Formulier beoordeling aanvraag nutsvoorziening

1. Aanvraag trafostation

Locatie	Aagtenvonklaan tegenover 6
Ontvangstdatum	nvt
zaaknummer	1643843

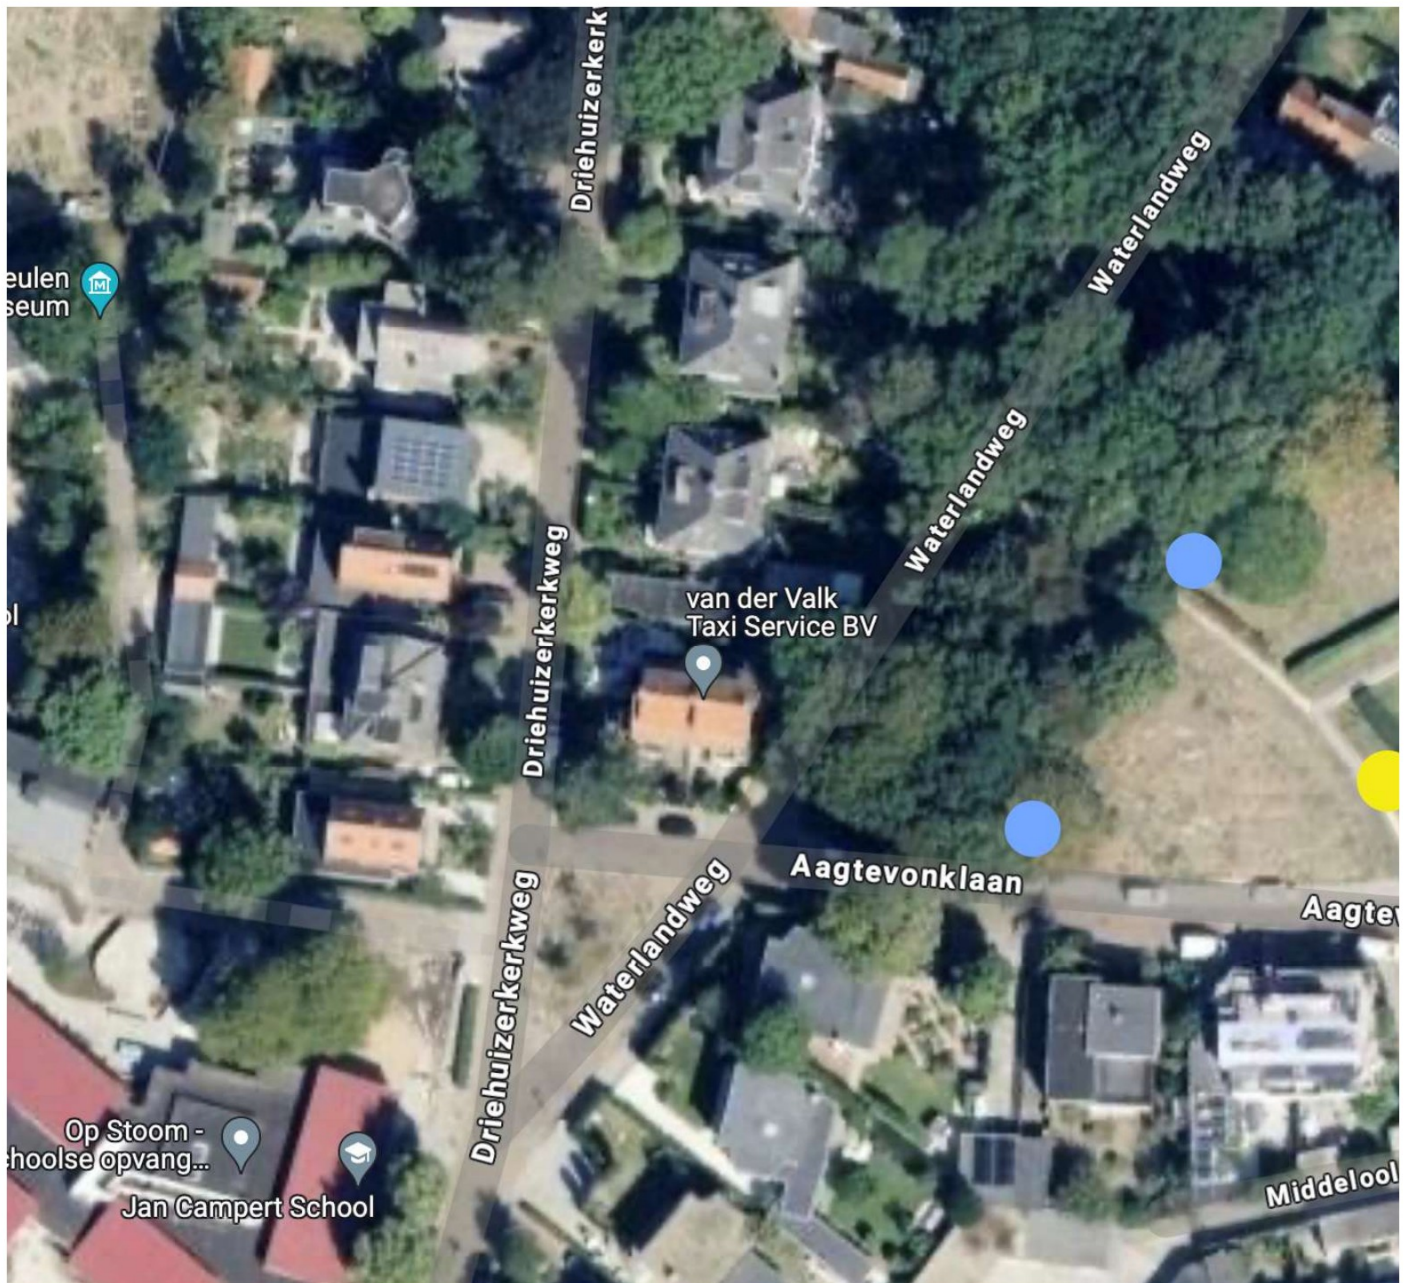
Hoewel ik heel goed begrijp dat er ruimtes moeten worden geplaatst, wil ik u graag een aantal alternatieven bieden, ook aan de Aagtevonklaan en het 'koningsveldje'. Deze locaties vallen buiten het zicht van bewoners en zijn daarmee veel minder storend aanwezig. Ik hoop dat u deze opties serieus neemt en de exacte locatie zal heroverwegen.

De alternatieven heb ik genoteerd op het bijgevoegde kaartje. Het gele puntje betreft de aangewezen locatie, de blauwe puntjes betreffen mijn voorstel.

De door uw voorgedragen locaties liggen allemaal te dicht in de buurt van bomen, en dus boomwortels. Dit zou betekenen dat wij bomen moeten kappen. Terwijl wij met dit project juist proberen de gemeente duurzamer en

We hebben voor deze locatie gekozen omdat dit mogelijk is met zowel de ondergrondse- als de bovengrondse infrastructuur. En met het plaatsen van een extra haag proberen we de meeste zichtlijnen op de kast te ontnemen en de kast zo beperkt mogelijk zichtbaar te maken.

Kastkleur	Dennengroen Ral: 6009
Groencompensatie	Groencompensatie bedrag wordt overgemaakt aan de gemeente. <input type="checkbox"/> <input type="checkbox"/> <input type="checkbox"/> Voor locatie zie afbeelding hieronder (pagina 3).

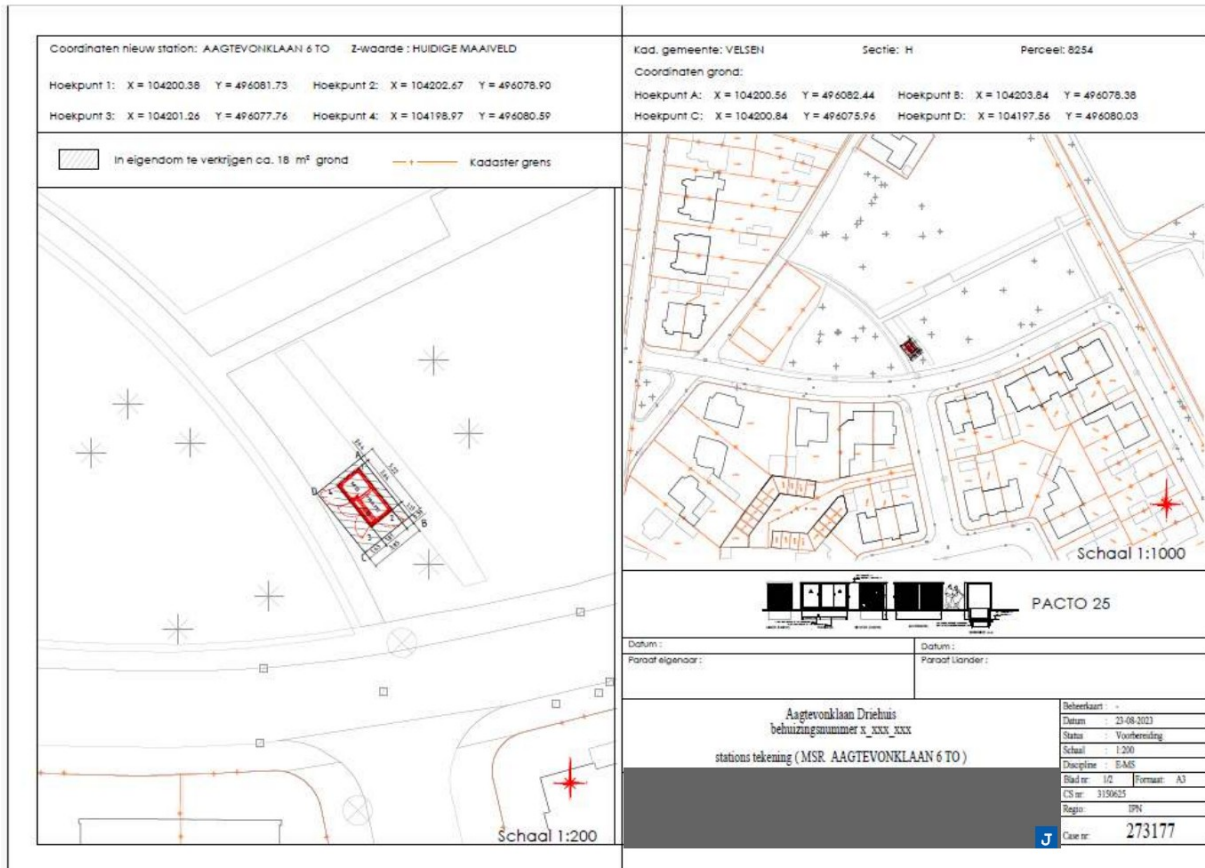
Vakdiscipline	Opmerkingen	akkoord
Stedenbouw	Er is weinig vrije ruimte in dit gebied, alleen op het grasveld. De kast willen wij niet direct voor een woning hebben staan. Op deze locatie ligt de kast in het verlengde van de Middelloolaan. Door de kast in het groen uit te voeren valt deze weg in de bestaande haag en er komt een nieuwe haag.	Ja
Verkeer	Verdwijnen geen parkeervakken. Kast plaatsen op verhardgebied levert verkeersonveilige situaties op. Op deze plek goed bereikbaar voor <input type="checkbox"/> Er hoeft niet gereden te worden over het gras of een nieuwe weg aan gelegd te worden.	Ja
Civiel (B&O, nuts)	Klic-melding akkoord. Geen kabels en leidingen onder de kast.	Ja
Groen beleid	De kast moet minimaal 1,5m uit de kroon van de bomen blijven i.v.m. mogelijke wortelschade. Compensatie voor het verloren groen nodig.	Ja
RO	Verschillende disciplines zijn akkoord. Best mogelijke ruimtelijke inpassing vanwege beperkte vrije ruimte.	Ja

Locatie ter hoogte van Aagtevonklaan 6 te Driehuis

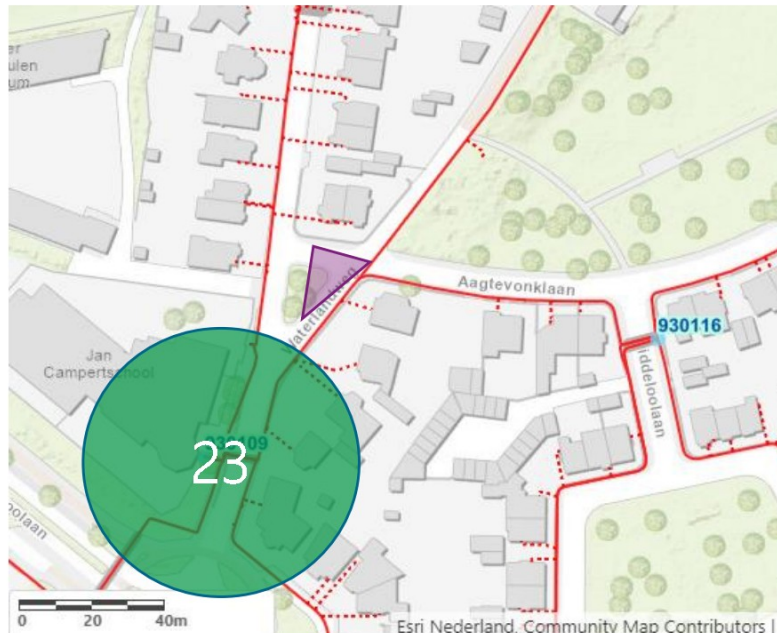
Verder kijken buiten zoekgebied

Omdat er geen geschikte locatie te vinden was op gemeentegrond binnen de zoekcirkel, is uitgeweken naar het noordoosten, uitgaande dat alle aansluitingen binnen het verzorgingsgebied het middenspanningstation vallen en binnen de netcode (spanningsnorm) blijft. Uitgaande zo minmogelijk stations om in toekomst aan de vermogens vraag te kunnen voldoen.

Net buiten de zoekcirkel - tegenover Driehuizerkerkweg 32 – bevindt zich een groenstrook.

Zoemende geluid

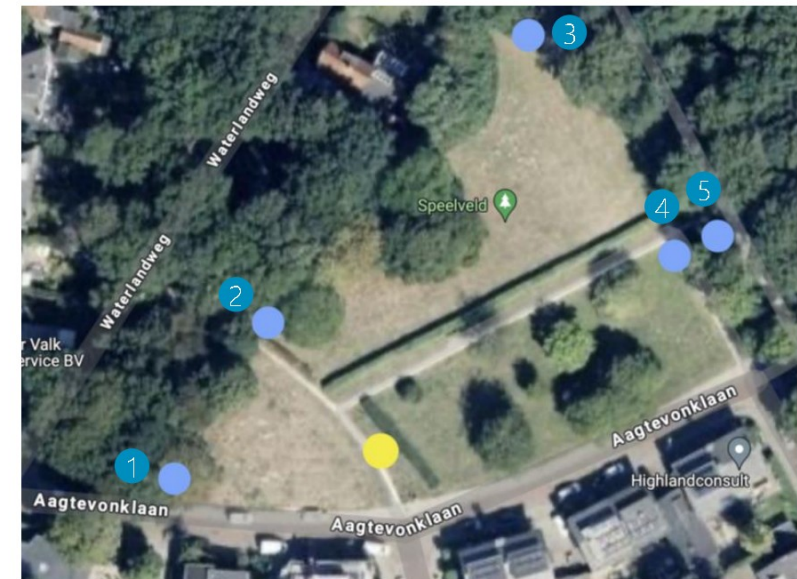
De transformator in het elektriciteitshuisje produceert geluid, maar dit nauwelijks hoorbaar en gaat op in het omgevingsgeluid. Op vol vermogen produceert een standaard huisje rond de 30 tot 34 dB(A) op een afstand van 0 tot 2m. Dat is vergelijkbaar met gefluister. In de praktijk is het nauwelijks te horen op meer dan 2 meter.

Het huisje voldoet aan geldende geluidsnormen en -regels. Gemeentes zijn verantwoordelijk voor geluidregels in het omgevingsplan. Het Besluit Kwaliteit Leefomgeving biedt standaardwaarden voor toelaatbaar geluid op geluidgevoelige gebouwen. De laagste waarde is 40 dB(A). Het huisje heeft een geluidsmis van 30 tot 34 dB. Voor de toetsing aan geluidsregels moet er 5 dB bij opgeteld worden, omdat het om een tonaal (continue zoemend) geluid gaat.

Maakt het huisje meer geluid? Dan is er sprake van overbelasting of dient er onderhoud plaats te vinden.
